**Разъяснение
положений извещения о запросе котировок в электронной форме**

В связи с поступившими запросами по разъяснению положений извещения о запросе котировок в электронной форме (№ КУ 23-20) по выбору организации на право заключения договора на выполнение работ по строительству и сохранению гидротехнических сооружений и строительных конструкций на незаконченном строительстве объекте «Строительство морской портовой инфраструктуры в морском порту Калининград. Международный морской терминал для приема круизных и грузопассажирских судов в г. Пионерский, Калининградской области» сообщаем следующее:

Схема антиморозной
покрытия для кувалды уаи

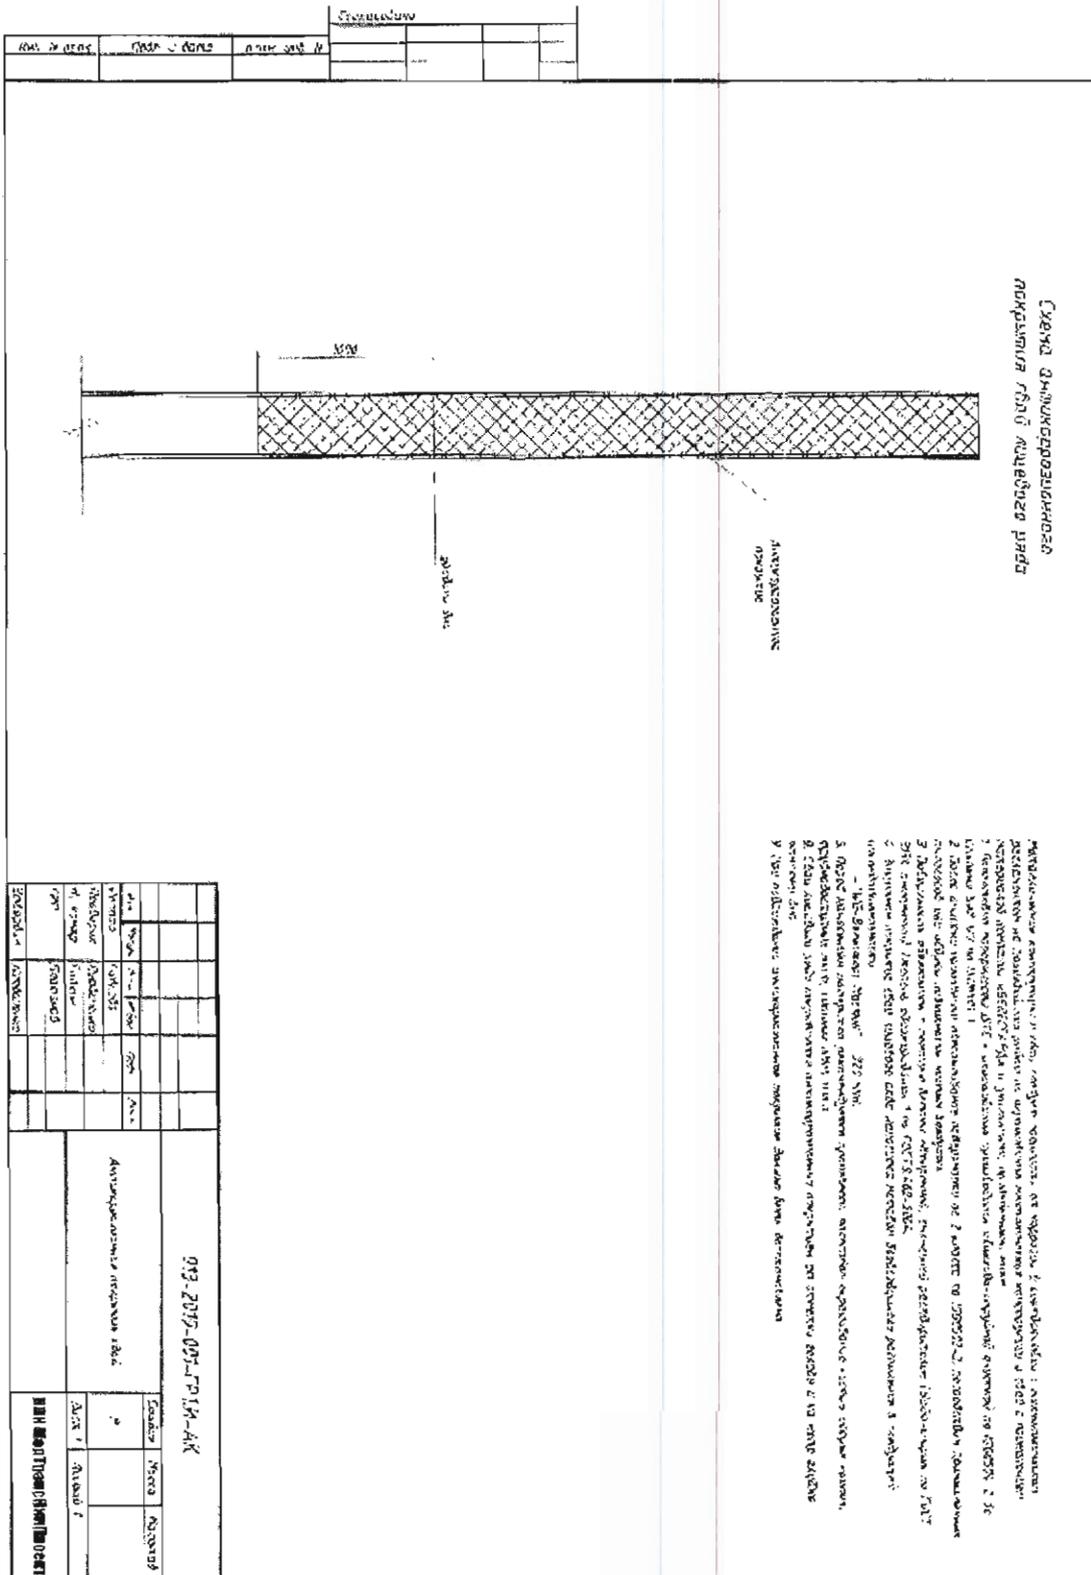
Вопрос: Просим представить том 913-2019-001-ГР1.И-АК (антикоррозийная защита ШТС) на который есть ссылка в чертежах тома 913-2019-001-ГР1.

Ответ: Обращаем Ваше внимание, что тома 913-2019-001-ГР1.И-АК нет в составе технической документации по сохранению гидротехнических сооружений в осенне-зимний период на незавершенном строительстве объекте «Строительство морской портовой инфраструктуры в морском порту Калининград. Международный морской терминал для приема круизных и грузопассажирских судов в г. Пионерский, Калининградской области». Схема антикоррозионной защиты свай лицевого ряда представлена на листе 913-2019-001-ГР1.И-АК тома 913-2019-001-ГР1 «Рабочая документация».

Антикоррозионная защита свай и ШТС временной переемычки данным проектом не предусмотрена.

Антикоррозионная защита свай и ШТС, выполняемых в рамках основного проекта (достройка участка Северного мола, достройка причала №1 (участки №1 и № 2), достройка участка Оградительного мола), выполняется в соответствии с листом 913-2019-001-ГР1.И-АК тома 913-2019-001-ГР1 «Рабочая документация».
